**Oggetto: Procedura di Valutazione di Impatto Ambientale, ai sensi dell'art. 23 del D.Lgs. 152/2006 e Verifica Piano di Utilizzo Terre, ai sensi dell'art. 9 del D.P.R. 120/2017. Progetto definitivo "S.S. 28 del Colle di Nava - Lavori di realizzazione della Tangenziale di Mondovì con collegamento alla S.S. 28 Dir-564 e al casello A6 "Torino-Savona" III Lotto Variante di Mondovì". ID: 5725**

**Trasmissione parere unico Provincia di Cuneo.**

Procedimento di Valutazione di Impatto Ambientale inerente il progetto "SS.28 del Colle di Nava - Lavori di Realizzazione della Tangenziale di Mondovì con collegamento alla S.S. 28 Dir 564 e al casello A6 "Torino-Savona" - III lotto (variante di Mondovì)" localizzato nel Comune di Mondovì, presentato dall'Arias.

Immagine 1

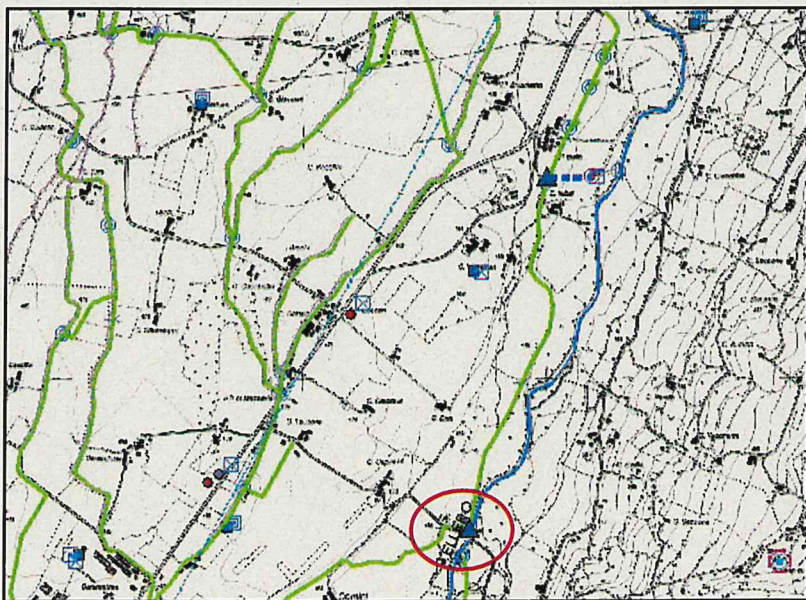
Tali derivazioni sono direttamente visionabili sul Sistema Informativo Regionale Risorse Idriche (SIRI). Si riporta in particolare uno stralcio dell'area di intervento, dove a poca distanza è visibile l'opera di presa del canale Carassona, evidenziata in rosso:

Dovranno pertanto essere concordate con tale soggetto le eventuali modifiche alle opere della derivazione, e valutate le interferenze del cantiere con il prelievo, in modo da garantire anche durante l'esecuzione dei lavori la possibilità di esercitare la derivazione ed il mantenimento delle caratteristiche della risorsa (evitare intorbidamenti o sversamenti di materiali e sostanze nel canale).

Immagine 2

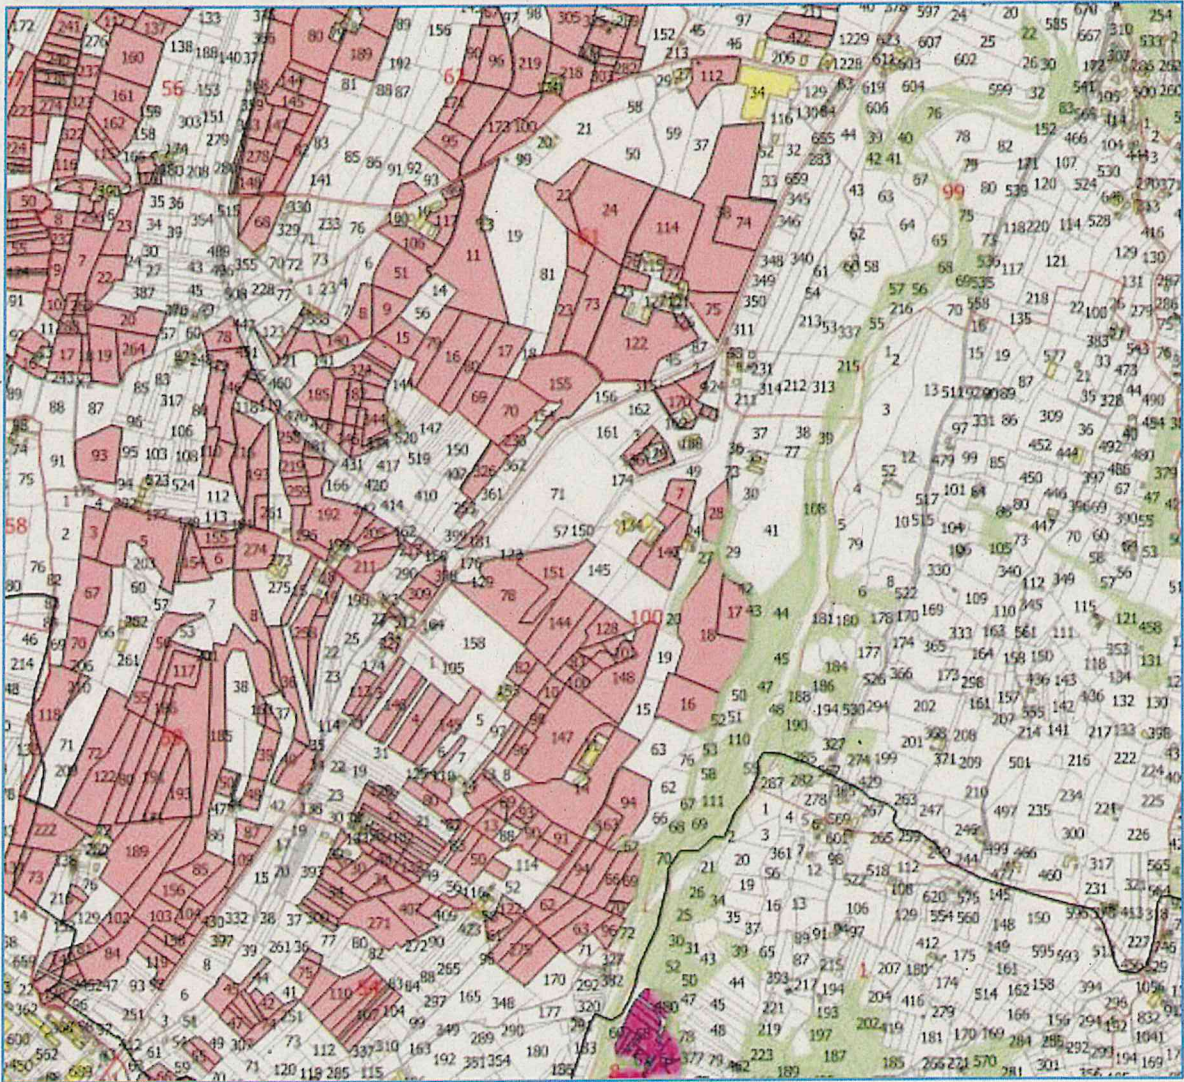
Relativamente alla derivazione del Canale Pistoira il progetto, come visibile dallo stralcio delle aree irrigate riportato nell'immagine 2, ha previsto l'occupazione di alcuni mappali dove saranno realizzate la circinnvallazione ed il cantiere; a seguito della realizzazione dei lavori dovranno pertanto essere stralciati dal comprensorio i mappali occupati dalle nuove opere o non più irrigabili.
